大月バイオマス発電事業完了報告書に対する知事意見への対応

(4) 景観・風景、植物について（追加の保全措置の実施）

図1 補正評価書の北側外周の壁面緑化イメージ

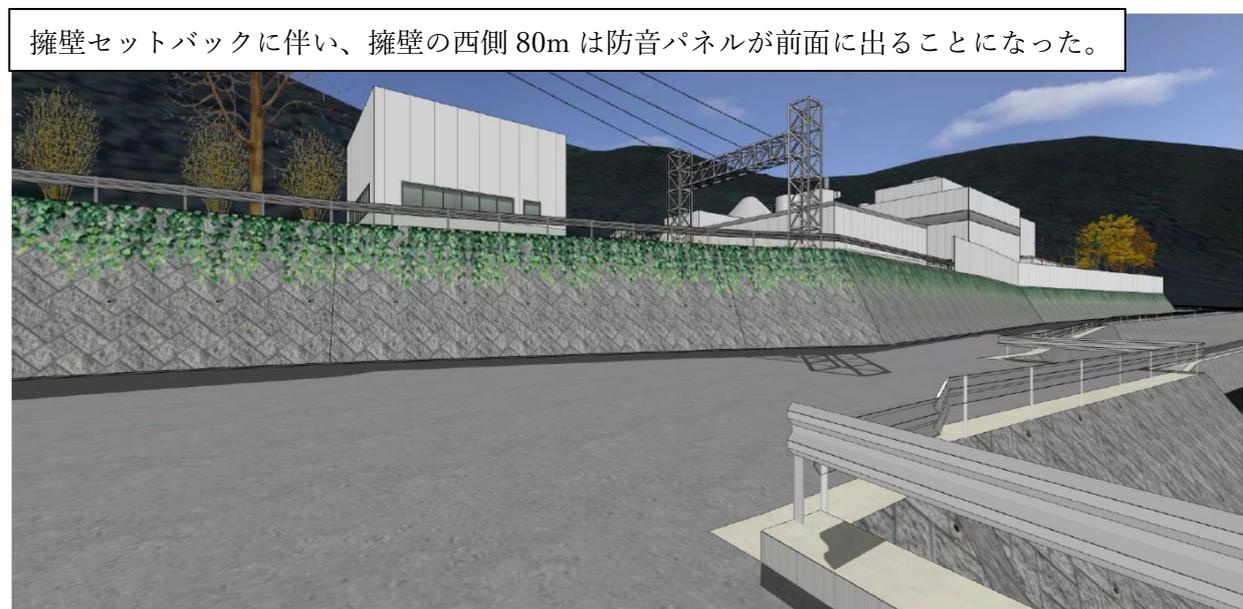
景観変化の緩和に係る保全措置としての外周緑化は、樹木の成長、ツタ類の繁茂が足りず、効果が不十分である。

植栽した種の選定理由も含め早急に不十分となった原因について究明したうえで、現状からの改善策を検討し、実施すること。

補正評価書では、北側外周の擁壁上部（長さ約 200m）に壁面緑化（下垂型）としてナツツタとテイカカズラを 50%ずつ混植する計画でした。

補正評価書の手続き後、北側外周の擁壁は安全性の面から、笹子川護岸に近接している野尻橋より西側は、セットバックする計画に変更しました。変更前の擁壁の西側部分（長さ約 80m）には、擁壁上部に復水器等の目隠しと遮音を兼ねた防音パネルを設置する計画でした。防音パネルの設置位置は、復水器への熱交換のための空気の流れを遮らないように、変更前の擁壁位置に設置する必要がありました。そのため、セットバックした擁壁の西側約 80m 部分は、前面に防音パネルが設置されています。

補正評価書の計画で擁壁上部からの壁面緑化（下垂型）約 200m であったところ、擁壁のセットバック変更に伴って擁壁上部（下垂型）が長さ 110m、防音パネル前（登攀型）が長さ 100m の 2 つのタイプに変更となりました。

施工計画と材料および施工業者の手配を行い、大林組技術研究所の指導の下、2019年6月に緑化改修工事（土壌改良、ツル植物の種類追加と数量増加、擁壁上部に灌水装置設置、防音パネル前に登攀補助資材設置）を行いました。

ナツツタとテイカカズラの他に、壁面に下垂利用の多いヘデラと同属植物で在来種のキツタ、防音パネル前のフェンスと相性がよく生長も早い在来種のスイカズラを追加選定しました。

問題点	改善策
補正評価書ではナツヅタとテイカカズラを50%ずつ混植する計画であったところ、擁壁上部はテイカカズラの1種類、防音パネル前はナツヅタの1種類、3株/mの植栽密度で植えてあった。	擁壁上部は、1mあたりテイカカズラ2株、ナツヅタ2株、キヅタ1株を植える。 防音パネル前は、1mあたりナツヅタ3株、テイカカズラ1株、スイカズラ1株を植える。
ナツヅタを植えた防音パネルには、ナツヅタが吸着する登攀補助材がなかった。	防音パネルに、登攀補助資材として、ヤシ繊維マットを設置する。
テイカカズラを植えた擁壁上部には、自動灌水装置が備わっていなかった。	擁壁上部に自動灌水装置を設置する。
植栽土壌は、擁壁上部および防音パネル前ともに畑土を客土しただけであった。	園芸用培土を土壌改良材として15～20%程度混合する。
